**Avis de la Mission Régionale d'Autorité environnementale
Nouvelle-Aquitaine sur
le projet de réaménagement des ouvrages maritimes
à l'entrée du port de Saint-Martin-de-Ré (17)**

n°MRAe 2021APNA139

Localisation du projet :	Commune de Saint-Martin-de-Ré (17)
Maître(s) d'ouvrage(s) :	Département de la Charente-Maritime
Avis émis à la demande de l'Autorité décisionnaire :	Préfet de Charente-Maritime
En date du :	8 octobre 2021
Dans le cadre de la procédure d'autorisation :	Autorisation environnementale

Demi coupe de l'ouvrage fixe – extrait étude d'impact page 48

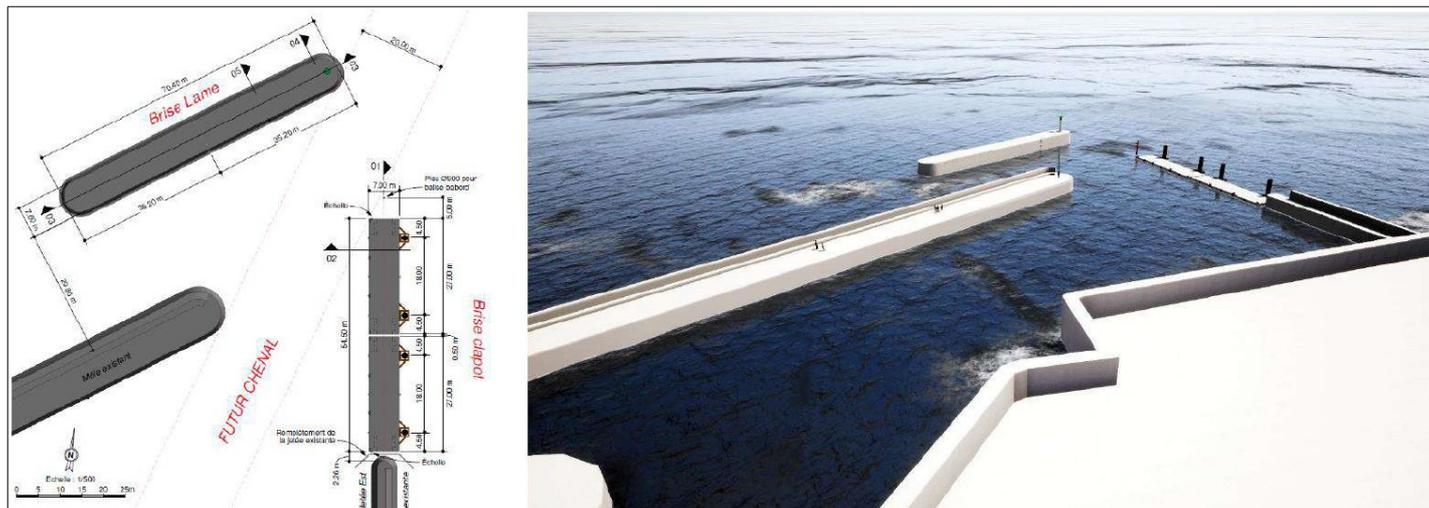
L'étude évoque la mise en place d'un béton de recouvrement autour des nouveaux ouvrages. **La MRAe demande de préciser les modalités de mise en œuvre de ce béton de recouvrement, ainsi que les mesures associées permettant de limiter les risques de pollution du milieu.**
